Dopravní podnik Ostrava a.s.

„Pořízení sloupových a jámových zvedáků“

VYSVĚTLENÍ K ZADÁVACÍM PODMÍNKÁM

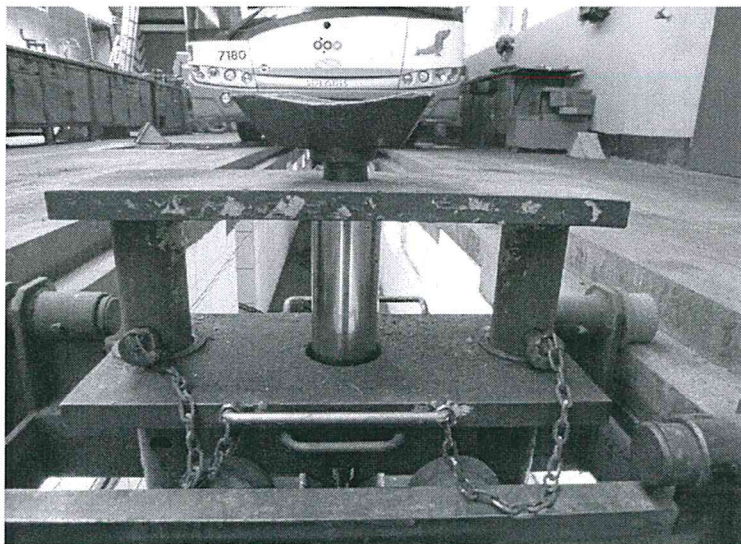
Dotaz č. 12:

„Ještě jen názor našich techniků k jámovým zvedákům:

Jámový zvedák je požadován min. 12 t a traverza min. 10 t – z našich zkušeností je 10 t málo, mělo by to být 12t, takto bude naše nabídka. Loni jsme např. dodávali kanálové zvedáky do DP Brno a už si vybrali 14 t, se starými 10 t nebyli s nosností spokojeni. Toto je jen názor.“

Odpověď zadavatele na dotaz č. 12:

Podpěrný systém jámového zvedáku bude mít stejnou nosnost jako nosnost dodávaného zvedáku, tedy min. 12t. Nadstavec zvedáku bude nad podpěrným systémem, viz foto.

Podpěrná dvoubodová zvedací traverza 950 mm univerzální se sadou nástavců

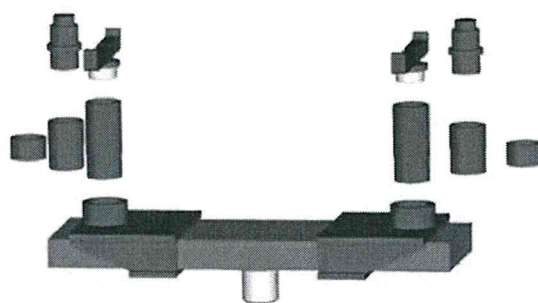
„Podpěrný systém jámového zvedáku min. 10 t – je tímto myšlena zvedací traverza?

Má být traverza holá nebo např. toto příslušenství?

- ☐ Nosnost 12 t
- ☐ 2x hříbovitý nástavec pro uchycení za body podvozku
- ☐ 2x vidlicový nástavec
- ☐ 2x válcový nástavec
- ☐ 2x prodlužovací nástavec 100 mm
- ☐ 2x prodlužovací nástavec 160 mm“

Odpověď zadavatele na dotaz č. 14:

Není myšlena traverza, upravená technická specifikace.

Podpěrný systém jámového zvedáku bude dle nosnosti zvedáku tak, aby byl nástavec zvedáku nad podpěrným systémem.
